UNIDAD DE PLANEACIÓN MINERO ENERGÉTICA - UPME

RESOLUCIÓN No. 001073 de 2025

"Por medio de la cual se resuelven los recursos de reposición interpuestos contra la Resolución UPME No. 000155 de 2025 identificada con radicado No. 20251020001555 del 12 de febrero de 2025, por medio de la cual se determina el listado de proyectos clase 1 del área operativa eléctrica Oriental clasificados en sus correspondientes filas y bolsas y se dictan otras disposiciones."

Figura 1. Escenarios críticos identificados el área Oriental

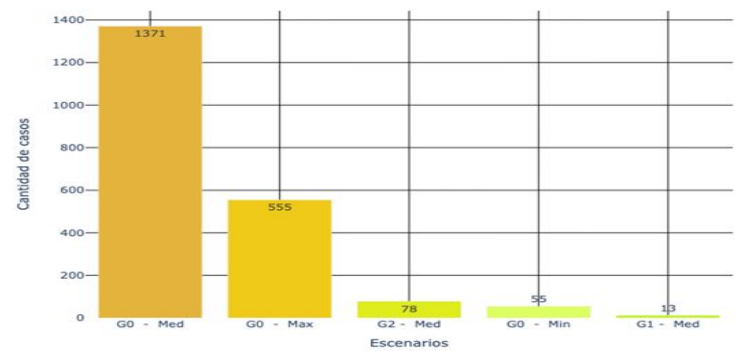
Respecto al argumento planteado sobre la consideración de escenarios de importación de energía desde Ecuador, la UPME ha considerado esta posibilidad en sus análisis, tomando en cuenta los acuerdos internacionales y las proyecciones de flujo de energía dentro del SIN. El modelo de evaluación utilizado por la UPME no se basa únicamente en el análisis de capacidades aisladas de las subestaciones, sino que tiene en cuenta los intercambios energéticos entre diferentes áreas del SIN y las consecuencias de estos flujos para el comportamiento global del sistema.

Habiendo dicho lo anterior, se debe tener en cuenta que dentro de los escenarios críticos identificados y evaluados en el área Oriental (Figura 10 del informe de capacidad por Barra Oriental), la cual se muestra a continuación:

Como se observa en la figura anterior, para el despacho que contempla la importación de potencia desde Ecuador, los cuales son G1 y G2, se evidencia una cantidad menor de escenarios críticos en comparación con otros despachos analizados. Por lo que la afirmación de que este escenario puede impactar directamente las restricciones identificadas no es acorde con los resultados de los análisis realizados por la Unidad. Además, existen otros escenarios que dan prevalencia a los intercambios dentro del área analizada, en los que se identifican una mayor cantidad de escenarios críticos, los cuales pueden tener una incidencia aún mayor en la limitación de la capacidad por barra, y, por consiguiente, en la priorización de los proyectos en esta área.
